5.5 後旦溪龜丹頂橋上下游段防災減災工程

後旦溪龜丹頂橋上下游段防災減災工程 公共工程生態檢核自評表

生態評估人員/民眾參與意見紀錄表

圖 5-14 後旦溪龜丹頂橋上下游段防災減災工程之溪流物理性棲地品質評估

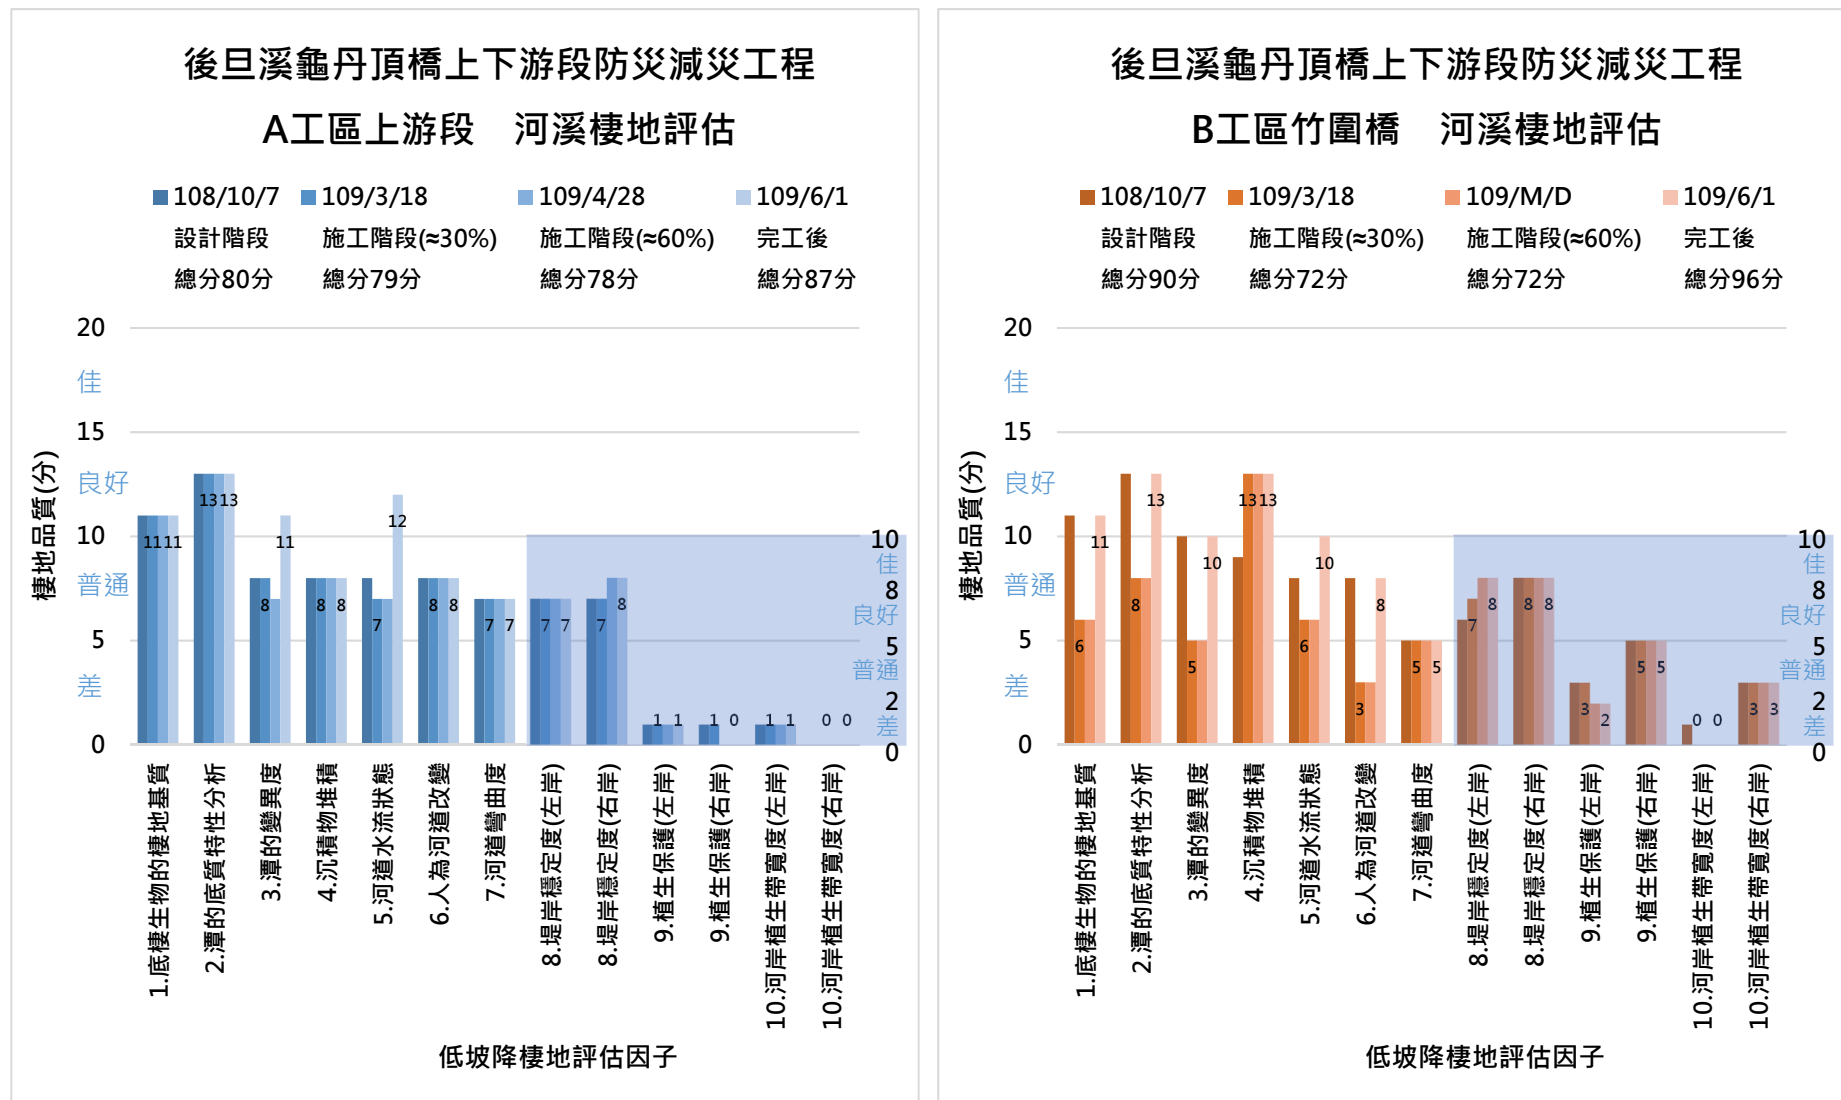
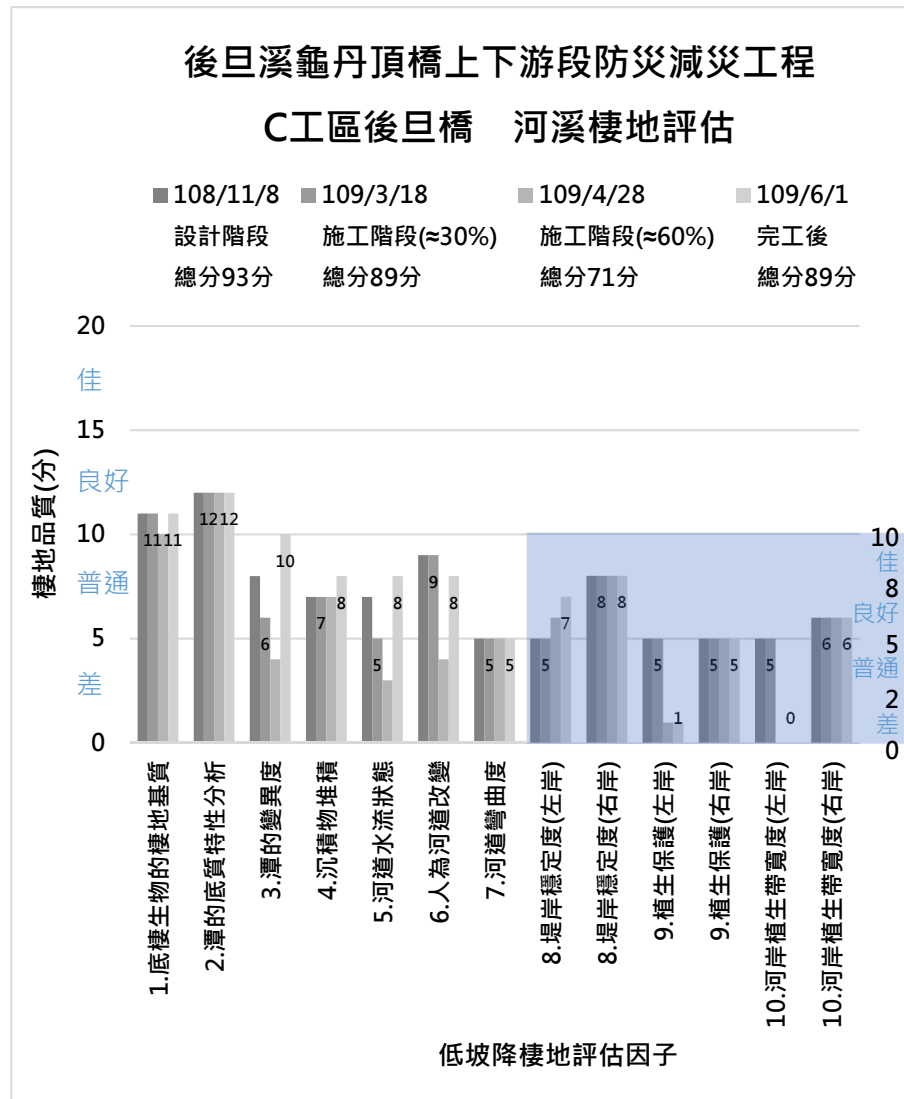
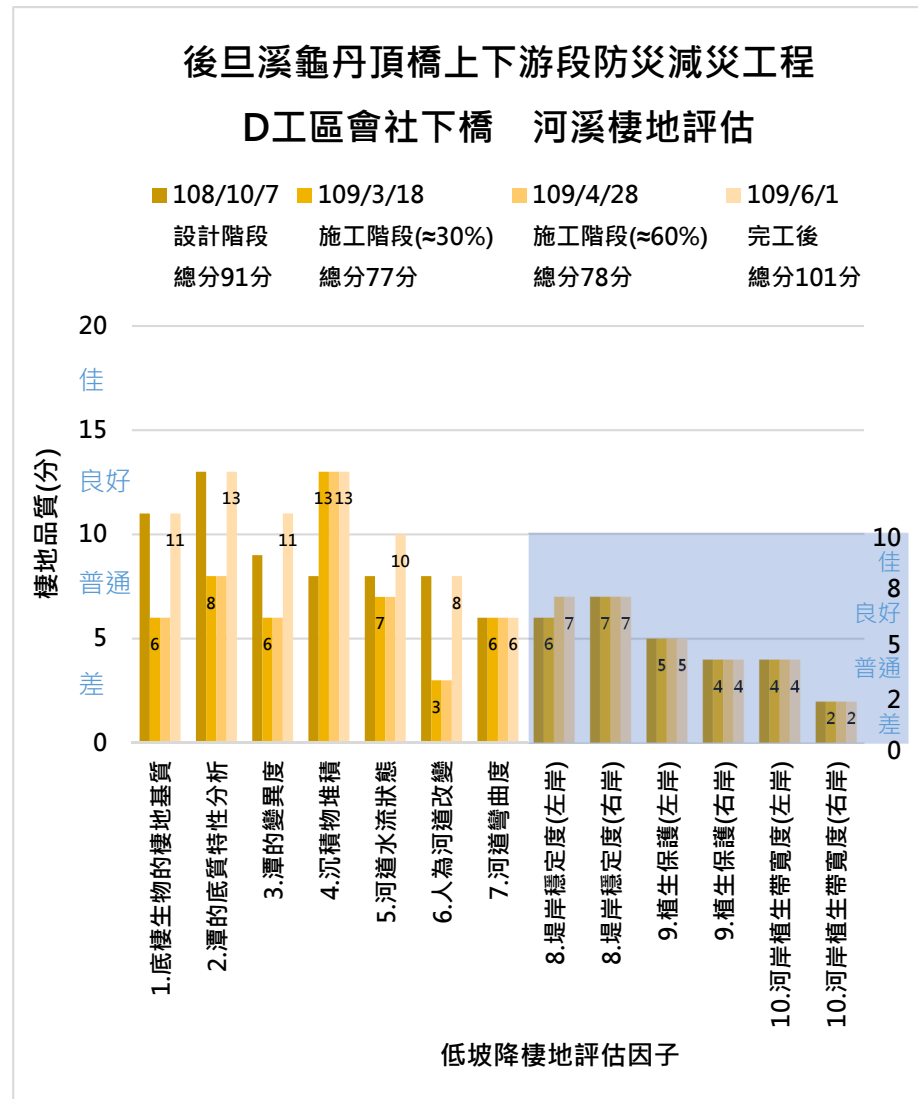
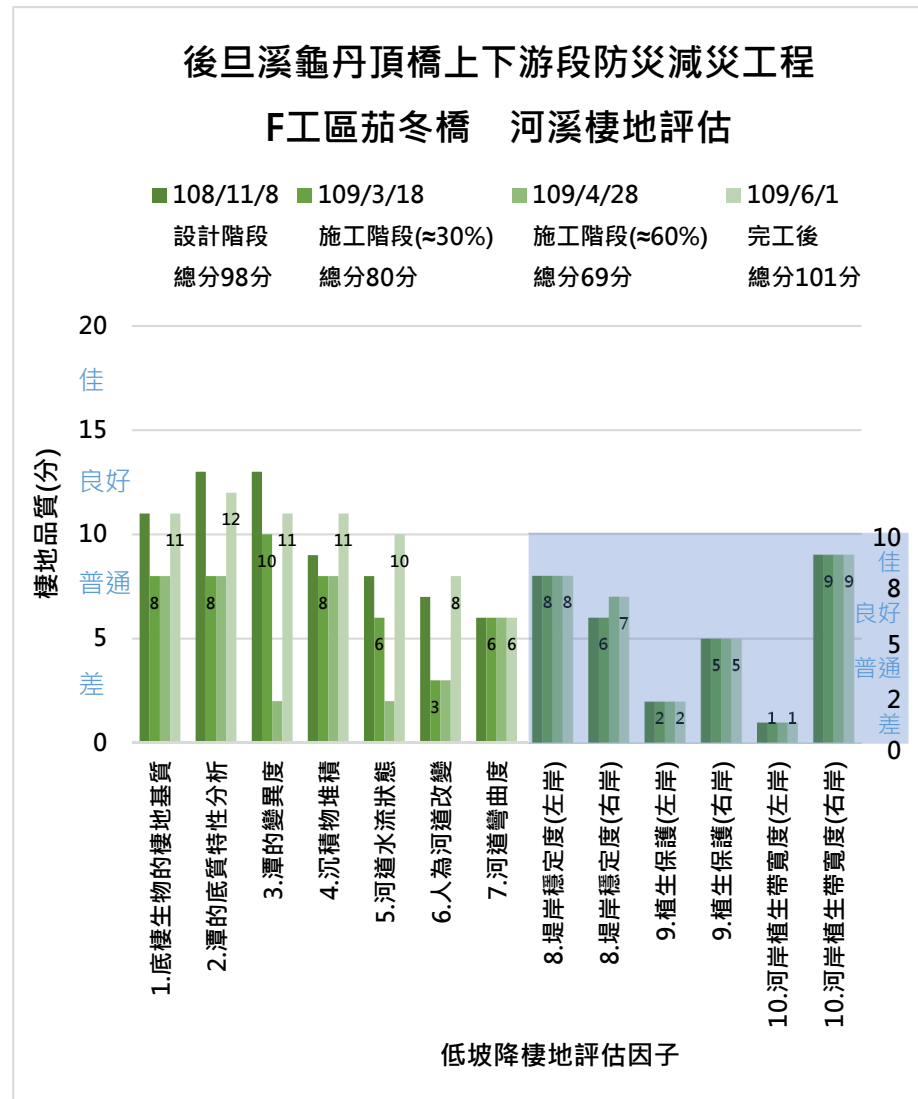
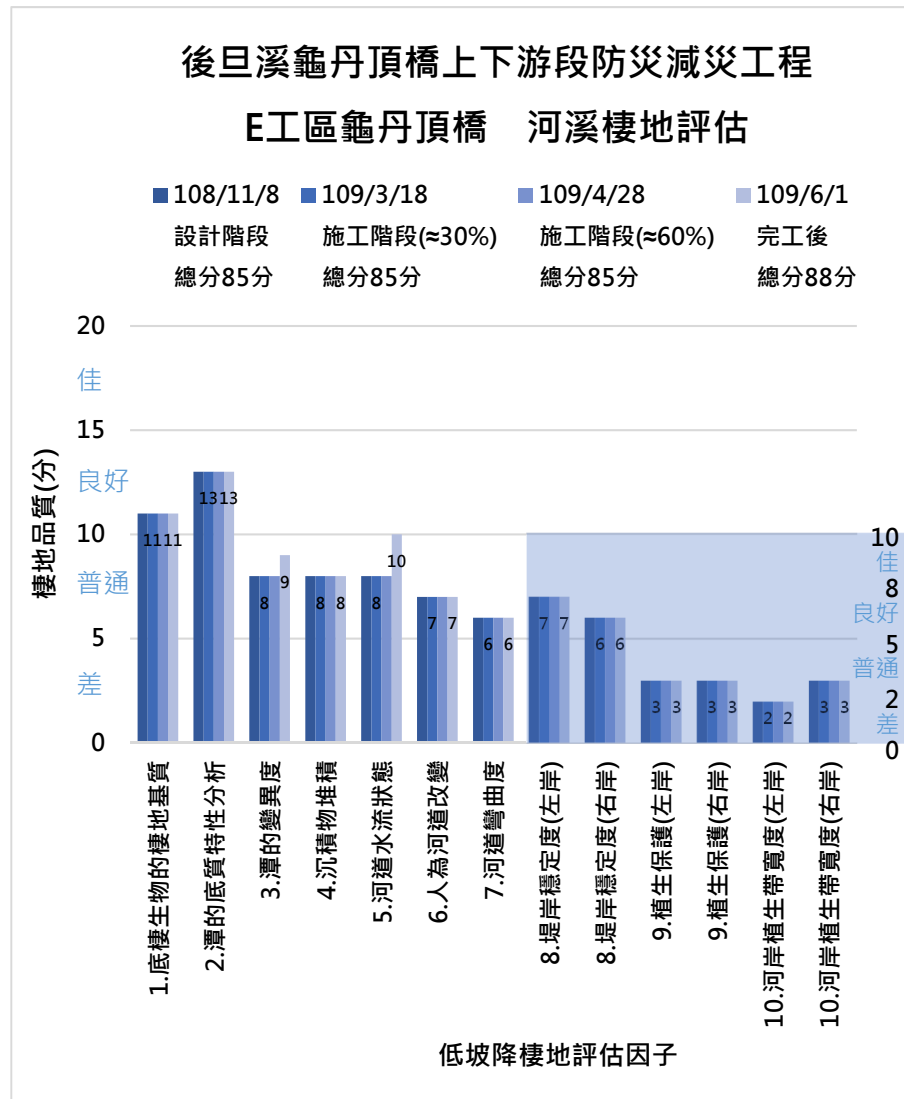
本團隊以「河溪棲地評估指標」評估溪流物理性棲地品質(圖 5-14)。本案完工後因溼季水量較多，水域環境因子(如潭的變異度、河道水流狀態)評分皆有提升為「良好」等級。A 工區及 E 工區因工程未擾動水域環境且陸域棲地僅邊緣植被被影響或幾無影響，故施工前、中、後的評分差異不大。其他工區施

工中底棲環境、河道水流狀態、人為河道改變有受工程施作影響評分略微下降，不過完工後分數皆有回復，例如：有進行河道整理或溪底拋石的 B、D、F 工區，施工期間的底棲環境因子評分降低；但在完工後，覆蓋在河床礫石上的細小泥沙，經過自然營力攜至下游他處堆積，故沉積物堆積因子提升至「良好」等級。C 工區為新設石籠護岸，堤岸植被因子評分則大為降低。大多數工區完工後整體環境仍為「普通」等級(總分 87—93 分)，而 D、F 工區(總分皆 101 分)則上升至「良好」等級。
